工程指示 / 要求簡箋(E.I.)

工程指示編號：EI / 2595 / 20

工程名稱：亞皆老街中電

工程項目：Glass Cladding - 廠用鋁板 (T1,2,3) (3,5,6/F) 裝棉指引

Glass Cladding

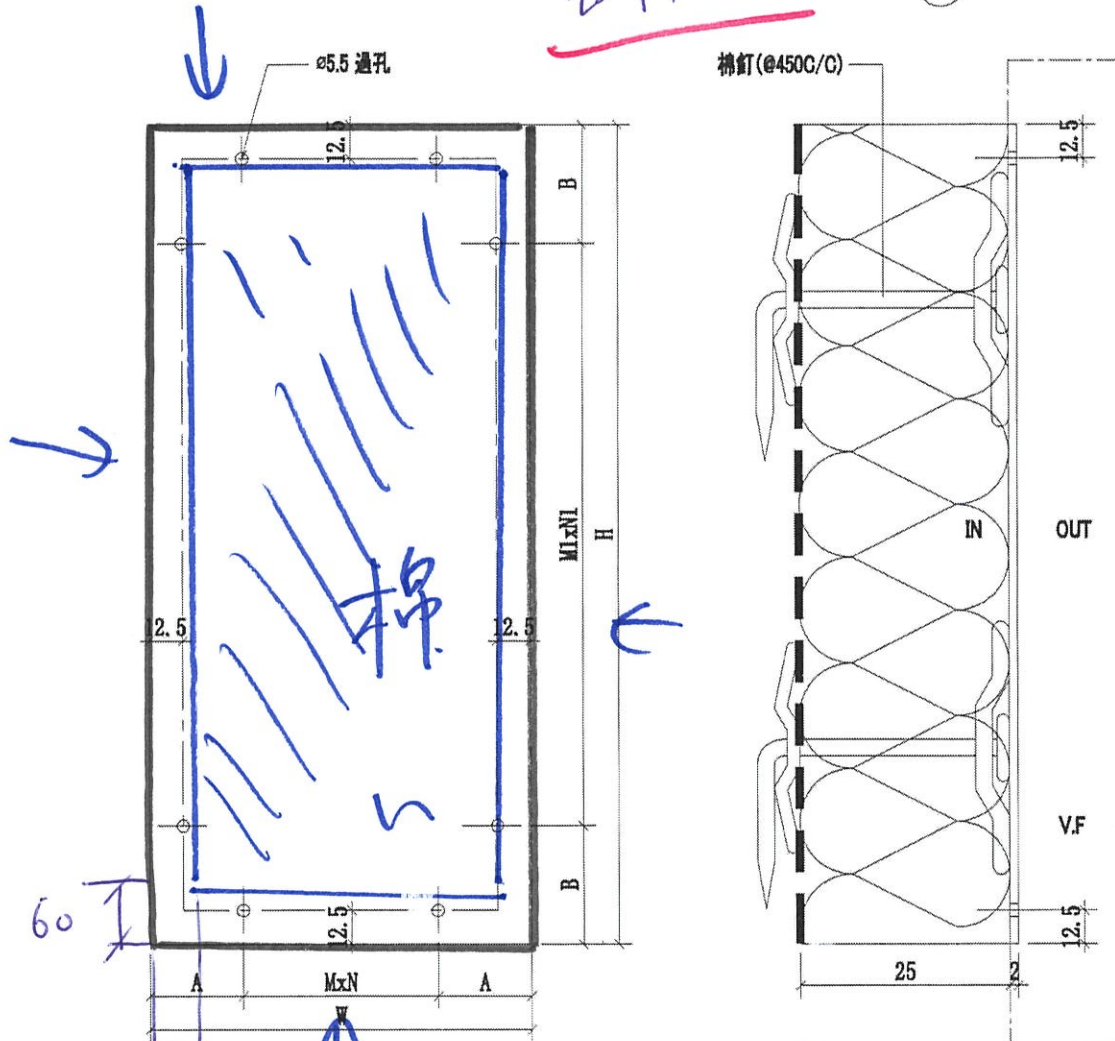
請按加工圖安裝隔熱棉給 Glass Cladding 背板用。背板 4 邊 60mm 不用裝棉。不會阻礙安裝的。

此裝棉指引適用於樣板層和大貨

北向板回邊 60mm 不裝飾  
不圍字裝
